176001130

RAPPORT DE MISE EN SERVICE D'UNE INSTALLATION ELECTRIQUE / CONTRÔLE PÉRIODIQUE**Données générales**

Lieu du contrôle:	Rue du Plope 1 , 4431 LONCIN		
Propriétaire:	SUCCESSION DORMAL DEPOITTE		
Client:	Certigreen SPRL Fabien Devillers,RUE DE LA VECQUEE 170, 4100 SERAING		
Type de locaux:	Maison	Distributeur d'énergie: /	
Code EAN:	541 44		
Installateur:	/		
N° TVA:	/	ou n° carte ID: /	Émis à: / le /
Agent-visiteur:	Johny Onclin		Date du contrôle: 31/05/2016

Schéma d'implantation simplifié (< 01/10/1981) ou photo de l'installation électrique (> ou < 01/10/1981)

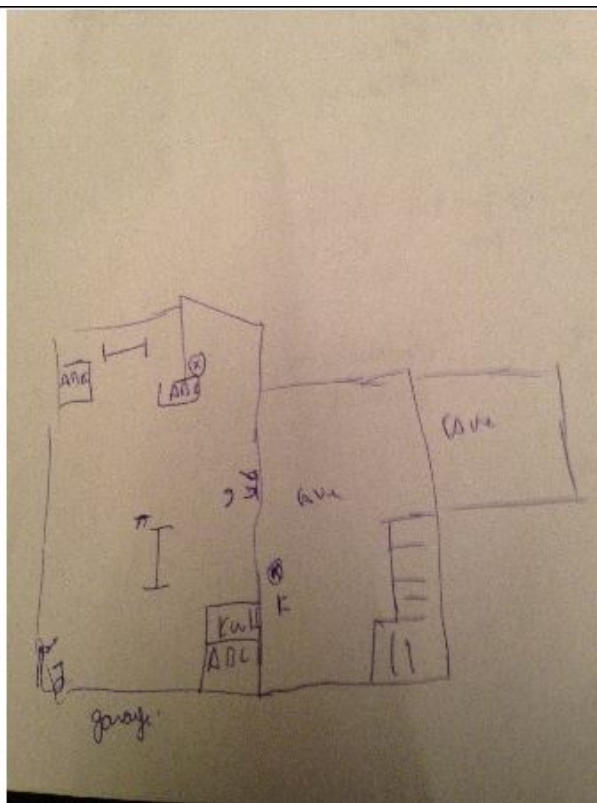
2.04 SALON
7.10 CUISINE
7.04 CAVE SOUS ECALIER
7.15 8.04 GARAGE
9.04 TRANSFORMATEUR A PLACER DANS UN COFFRET
